广州博厦建筑设计研究院有限公司
GUANGZHOU BOSHA INSTITUTE OF ARCHITECTURAL DESIGN CO., LTD
施工图变更(修改)通知单
NOTIFICATION OF DRAWINGS REVISIONS

建设单位 CLIENT	三明市闽新集团房地产开发有限公司	抄送 COPY TO	
项目名称 PROJECT NAME	建设佳园1#楼	业务号 PROJECT NO	YA2022SQ(建)033
子项编号 Sub-Project No.		专业 DISCIPLINE	建筑
主送 SEND TO	建设单位	有关图纸编号 DRAWINGS NO	01
		修改依据 DESCRIPTION BASIS	建设单位要求更改

地下室平面图 (变更后)

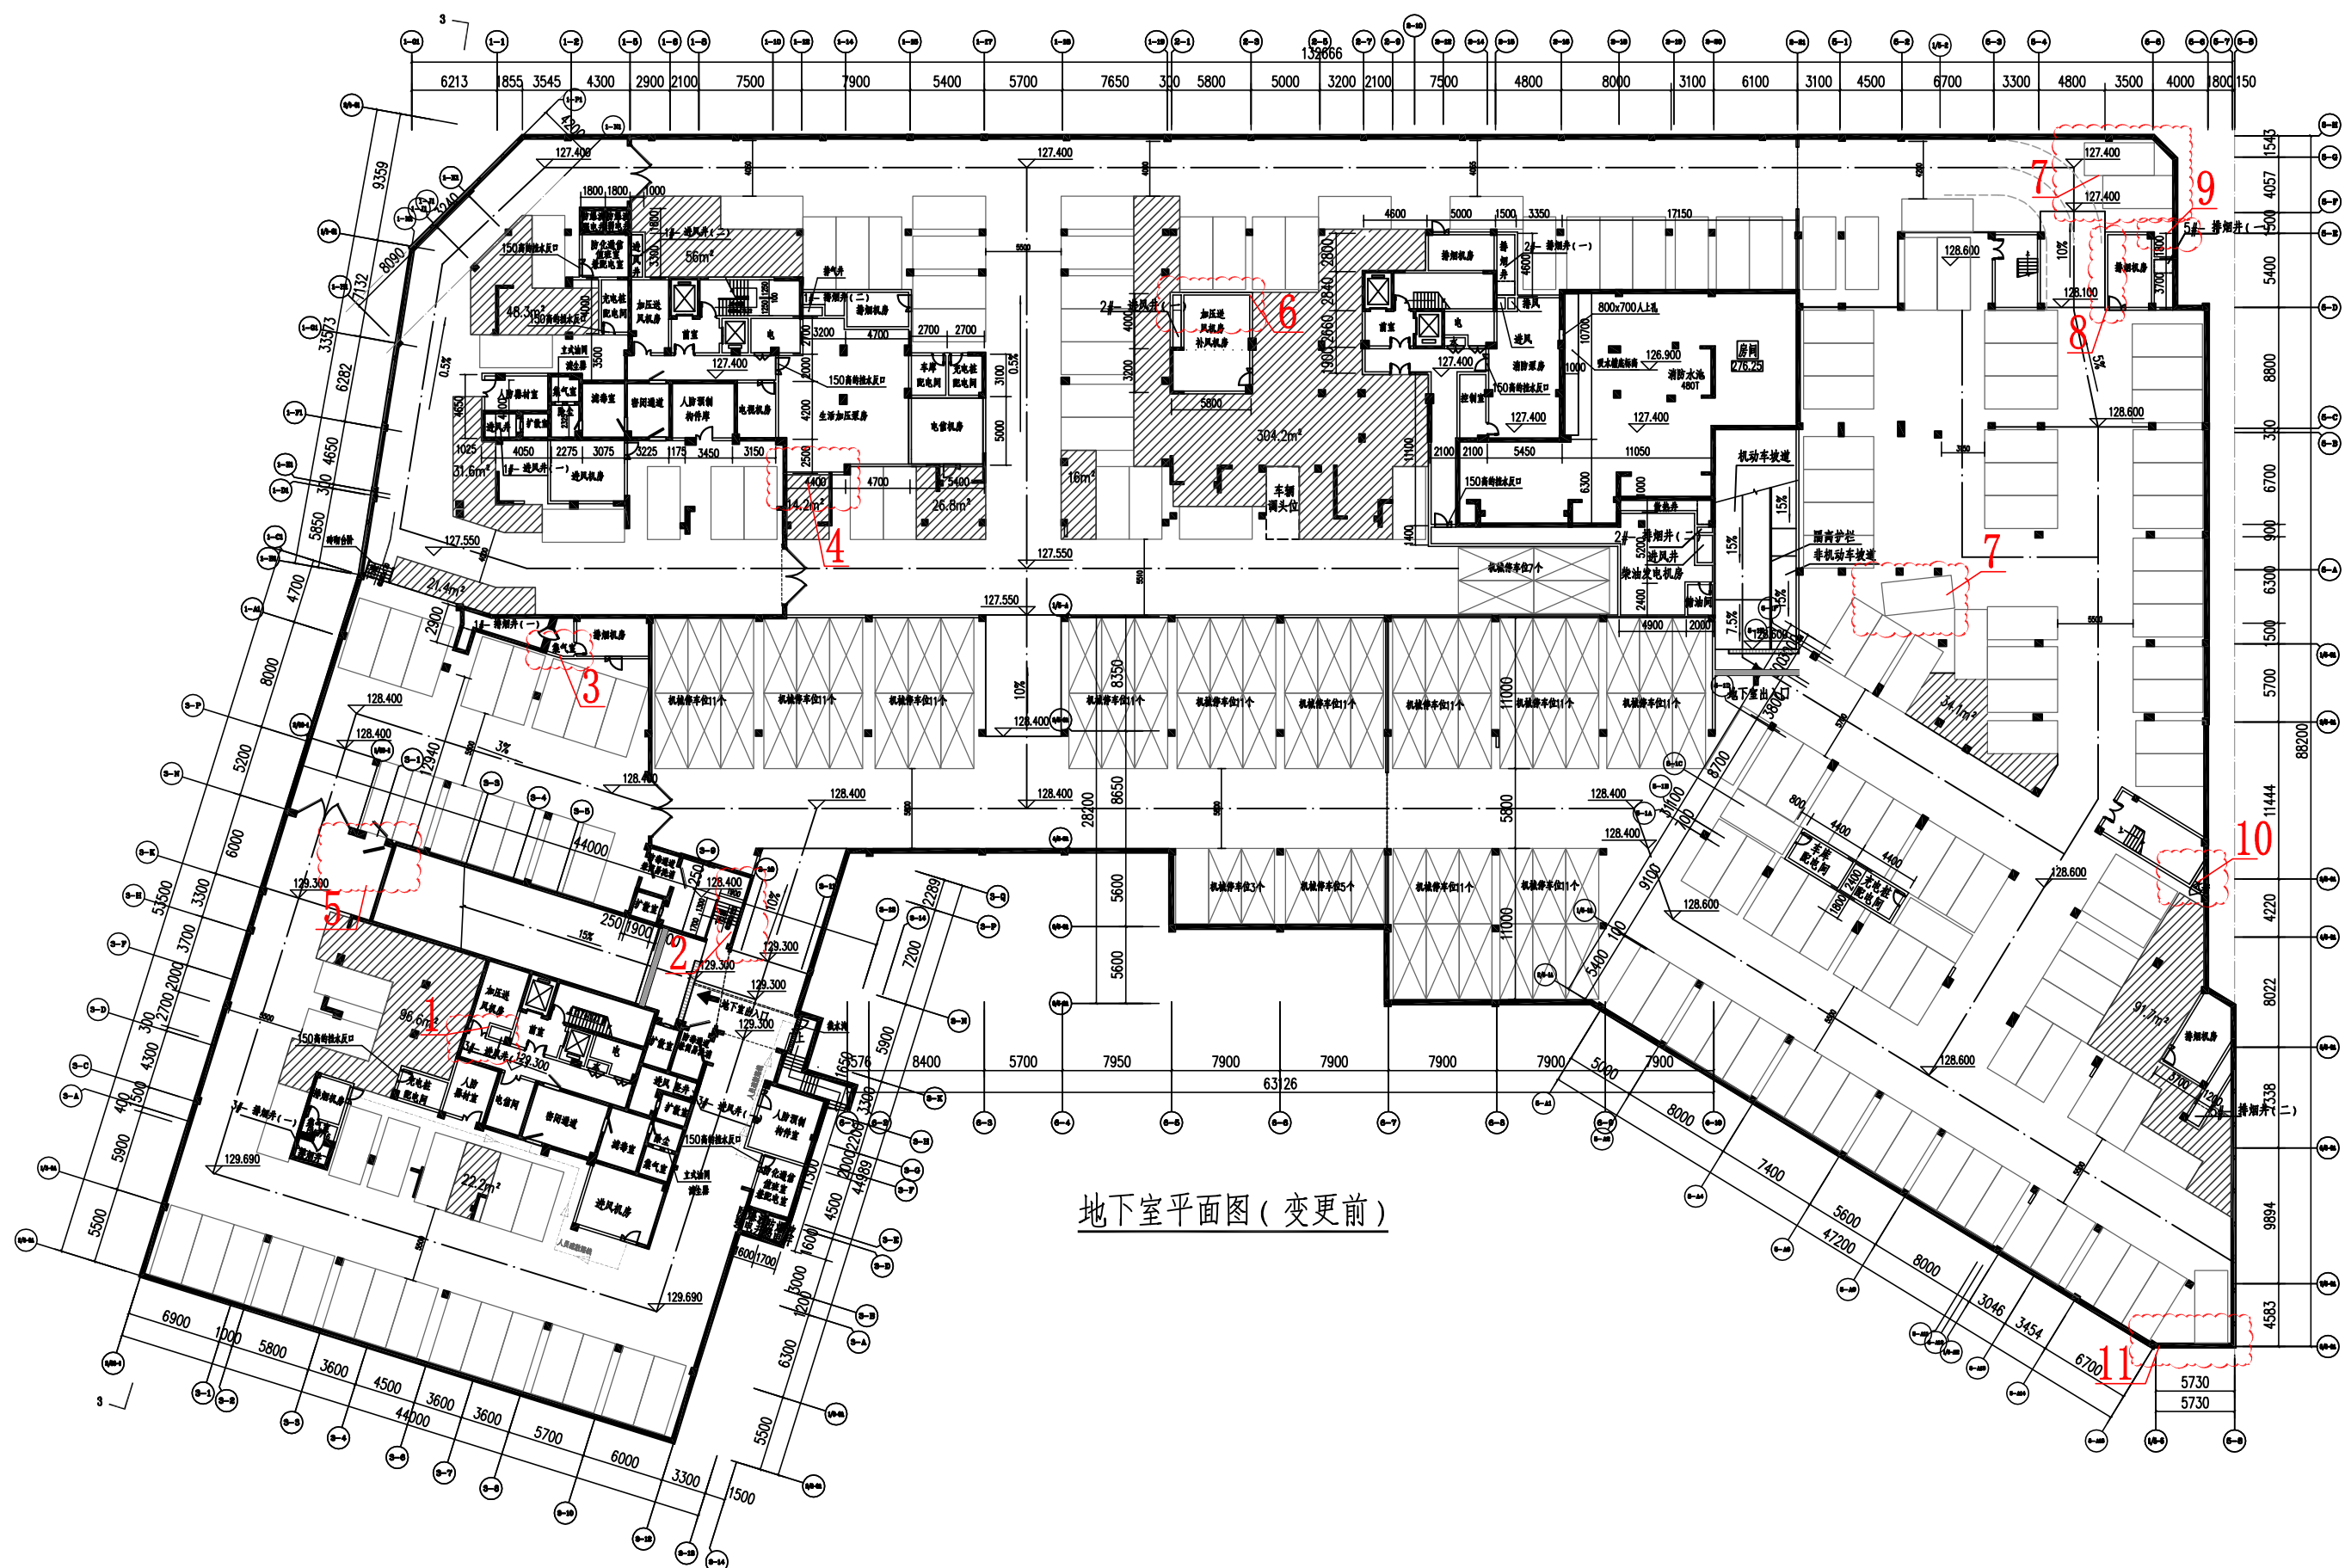
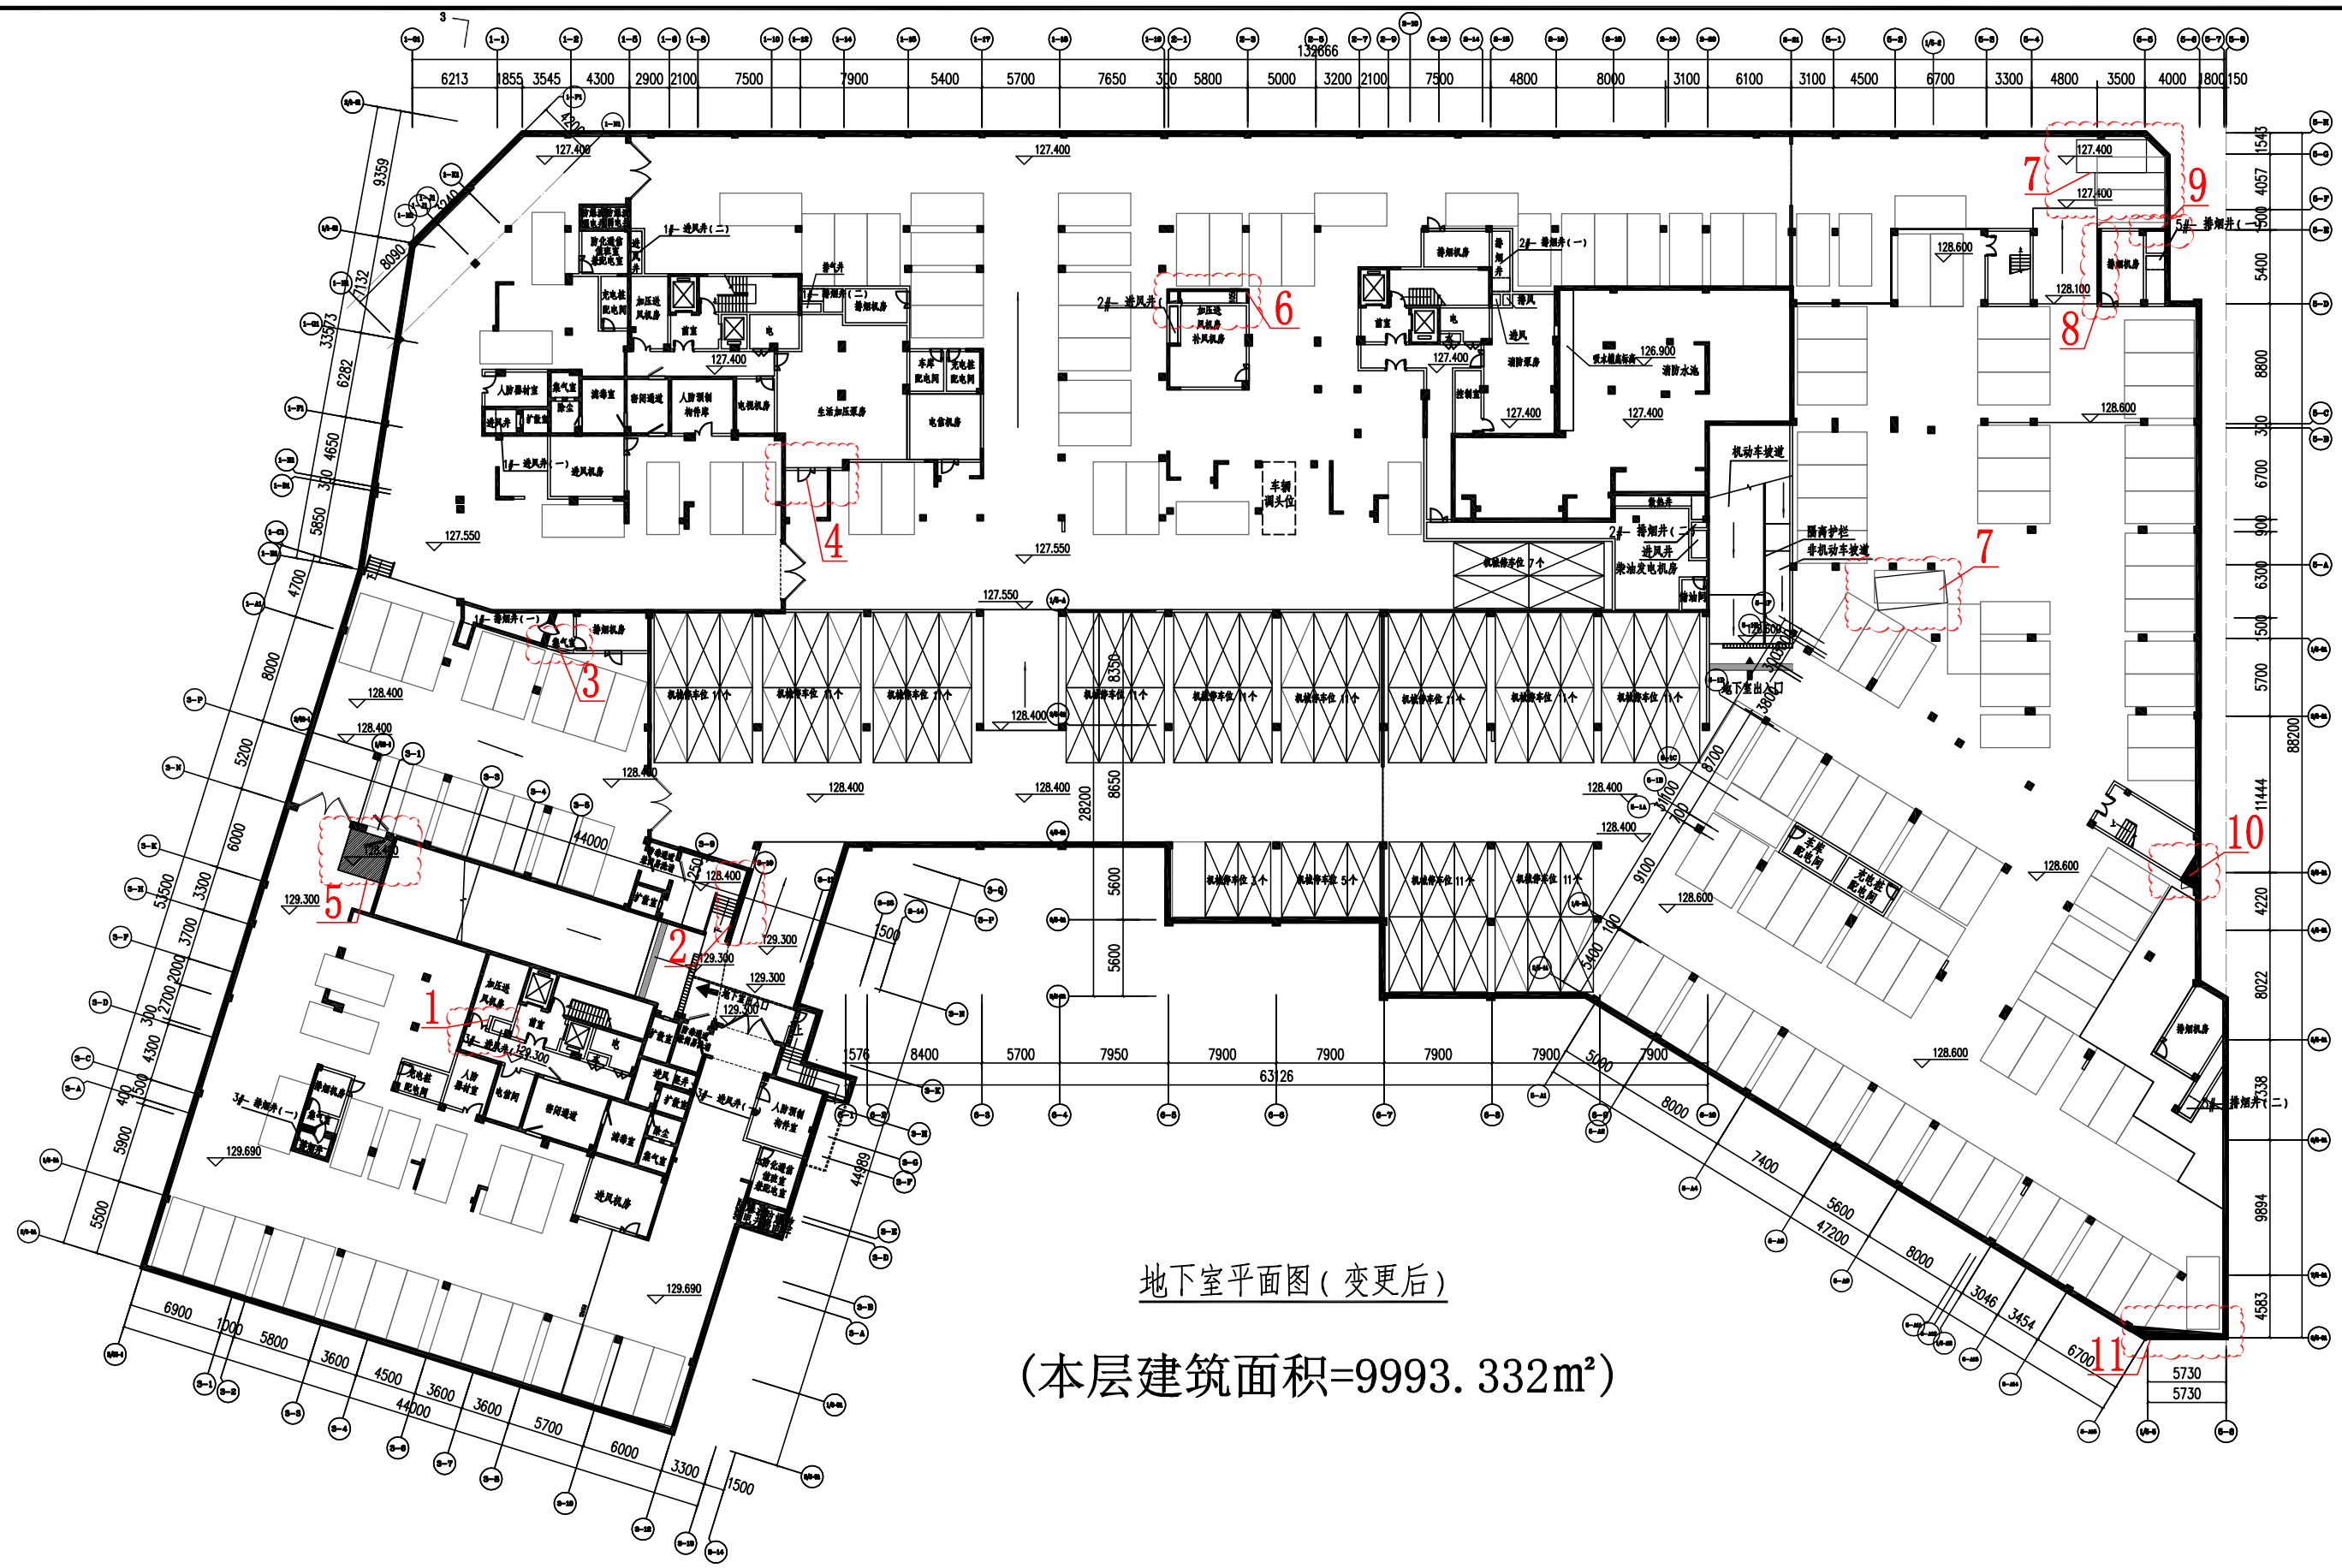
- 1、3-F轴交3-4轴3#-进风井墙体向3-5位移0.25米，详见：地下室平面图（变更后）云线处。
- 2、3-N轴至3-P轴交3-8轴交3-10轴墙体增厚0.20米，详见：地下室平面图（变更后）云线处。
- 3、1-C1轴交3-3轴集气室墙体调整，详见：地下室平面图（变更后）云线处。
- 4、1-F1轴交1-12轴增设开门，详见：地下室平面图（变更后）云线处。
- 5、3-1交3-N轴区域标高有所调整，增设栏杆，详见：地下室平面图（变更后）云线处。
- 6、5-D轴交1-19轴至2-3轴加压送风机房墙体向5-C轴位移1.05米，详见：地下室平面图（变更后）云线处。
- 7、5-F轴至5-H轴交5-5轴、5-A轴交5-2轴车位位置调整，详见：地下室平面图（变更后）云线处。
- 8、5-D轴至5-E轴交5-4轴至5-5轴排烟机房墙体向5-5轴位移0.10米，详见：地下室平面图（变更后）云线处。
- 9、5-E轴交5-5轴增设墙体，详见：地下室平面图（变更后）云线处。
- 10、3/5-0A轴交5-6轴水井取消，详见：地下室平面图（变更后）云线处。
- 11、8/5-0A轴交1/5-5轴至5-8轴墙体调整，面积减少1.910平方米，详见：地下室平面图（变更后）云线处。
